<p><u>Feldzufahrt</u> Bau-km 0+078 links</p>	<p><u>Vorgesehene Änderung</u></p> <p>Anpassung der Zufahrt durch Änderung der Achse und Gradiente und Anbau des Radweges Anpassung der Asphaltbefestigung an neue Höhenverhältnisse und Radweg Nr. im Regelungsverzeichnis 1.4</p>
<p>Feldzufahrt Flurstück 1052/1</p>	<p><u>Fotoansicht</u></p> 
<p><u>Auszug aus Lageplan</u></p> 	<p><u>Querschnitt (M 1:100)</u></p>  <p>M = 1:100 NHN 155,000</p>

Grundstückszufahrt

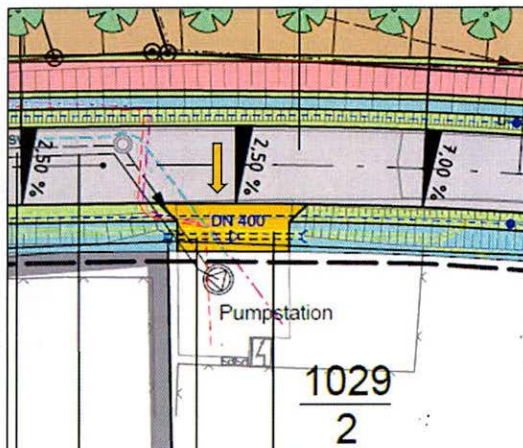
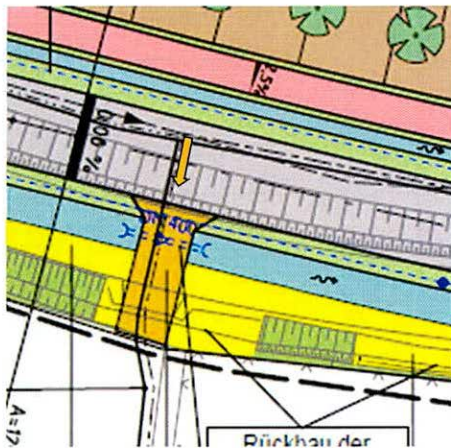
Anpassung der Pflasterbefestigung, der
Bordeinfassung und der Pflasterrinne an neue
Höhenverhältnisse
Nr. im Regelungsverzeichnis 1.5

Grundstückszufahrt

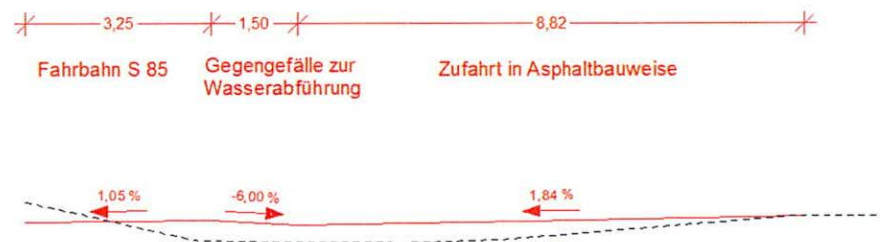
Anpassung der Zufahrt durch Änderung der Achse und Gradienten
 Herstellung Asphaltbefestigung im Zufahrtsbereich
 Nr. Im Regelungsverzeichnis 1.7

Grundstückszufahrt

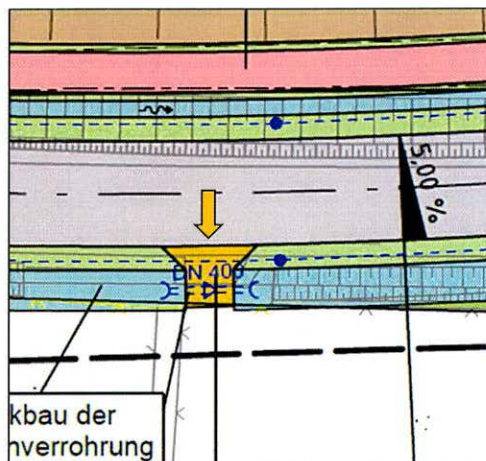
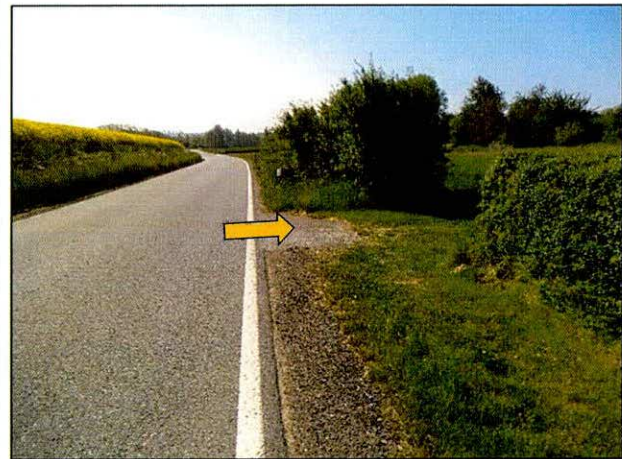
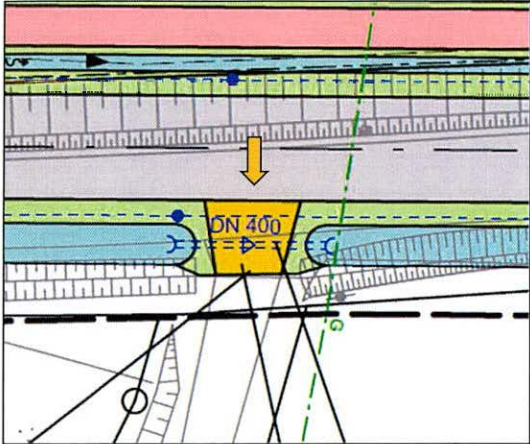
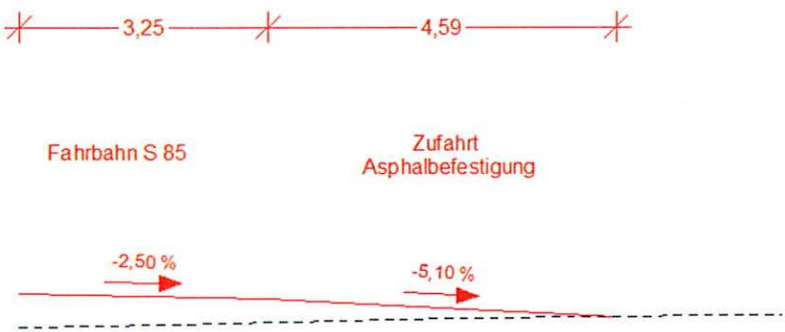
Anpassung Zufahrt Flurstück 60/2
